**Syndicat Intercommunal
d'Assainissement et d'Eau Potable
du Lizon**

Objet Compte rendu de la visite du
contrôle périodique de votre
installation d'assainissement non
collectif

RAPPORT DE VISITE D'UNE INSTALLATION D'ASSAINISSEMENT NON COLLECTIF DANS LE CADRE D'UN CONTRÔLE PERIODIQUE

Commune : MAZEROLLES

Plan de l'installation d'assainissement non collectif

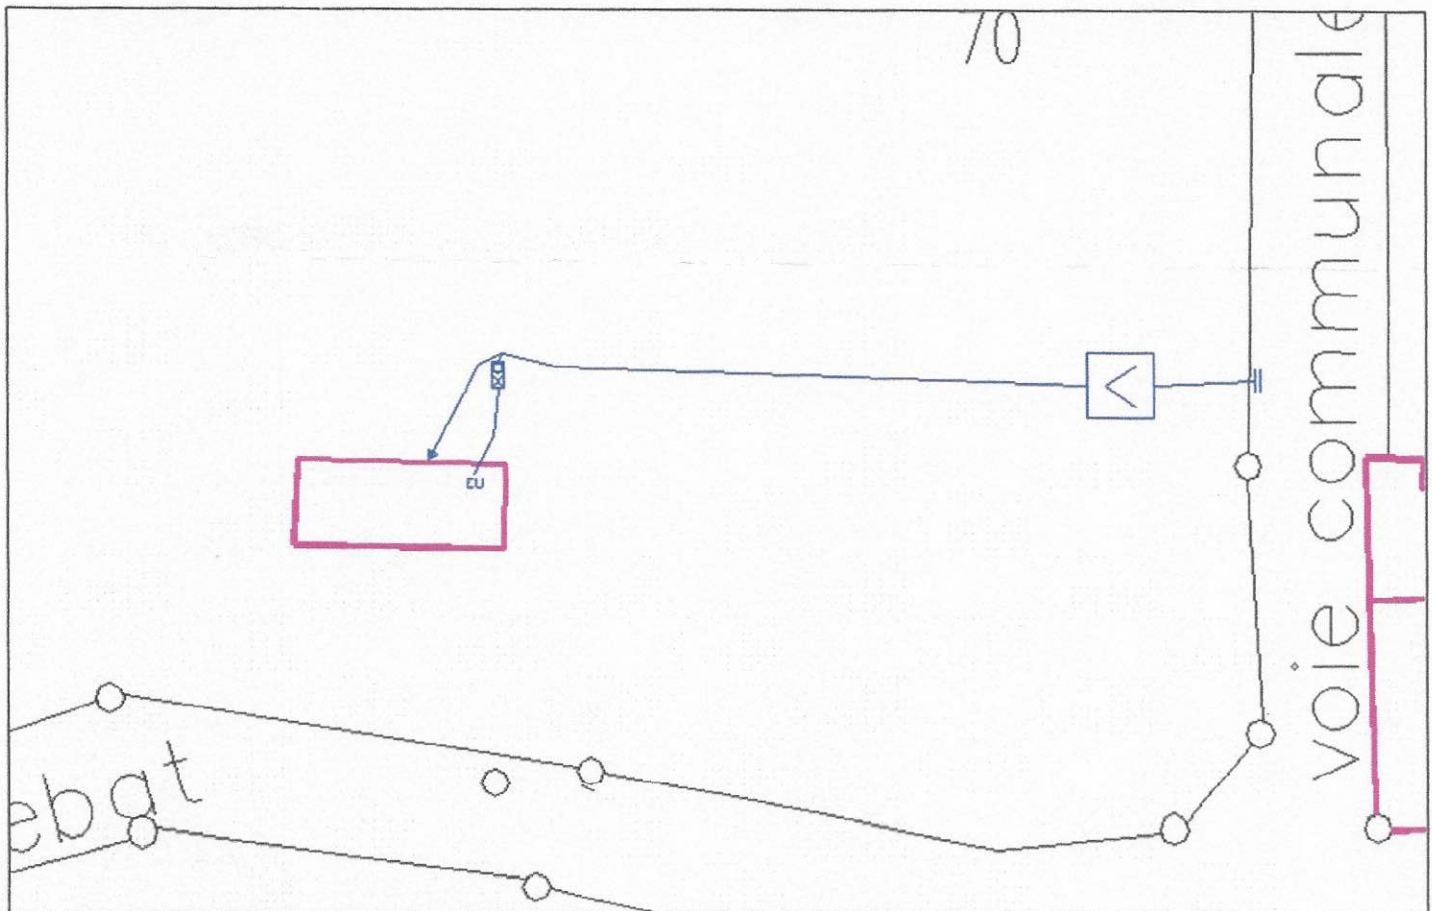
Le tampon situé au niveau du préfiltre de la fosse est légèrement corrodé, il faudra surveiller son état et le remplacer si nécessaire.

Aucun rejet constaté vers le fossé communal, le regard de collecte est sec.

- ☞ Faire vidanger la fosse lorsque le taux de boue sera supérieur à 50% du volume utile par un vidangeur agréé (d'ici 1 an environ).
- ☞ Nettoyer le regard de répartition du filtre à sable une fois par an au jet d'eau.
